TRANSPORDIAMET

Meie 14.01.2026 nr 7.1-1/26/242-2

**Riigitee 11251 Viimsi-Rohuneeme tee ja
Rohuneeme tee 41 ning 41a kinnistute
juurdepääsutee ristumiskoha ehitamise nõuded**

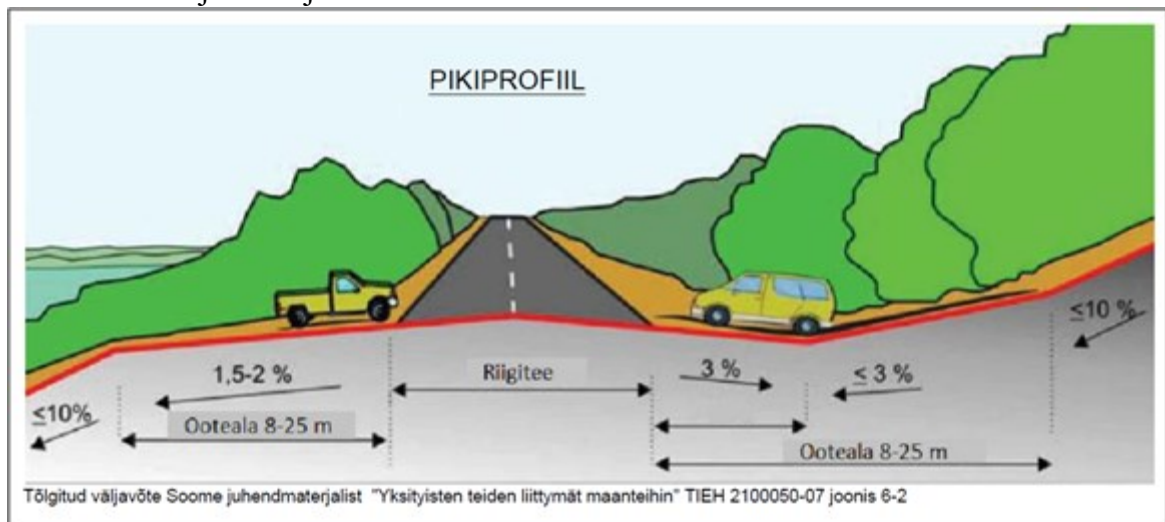
Juhime tähelepanu, et taotlusele lisatud eskiislahendusel kavandatud liikluskorraldus riigiteega ühendamiseks on liiklusohtlik ja vajab lahendamist vastava pädevusega teedeinseneri poolt.
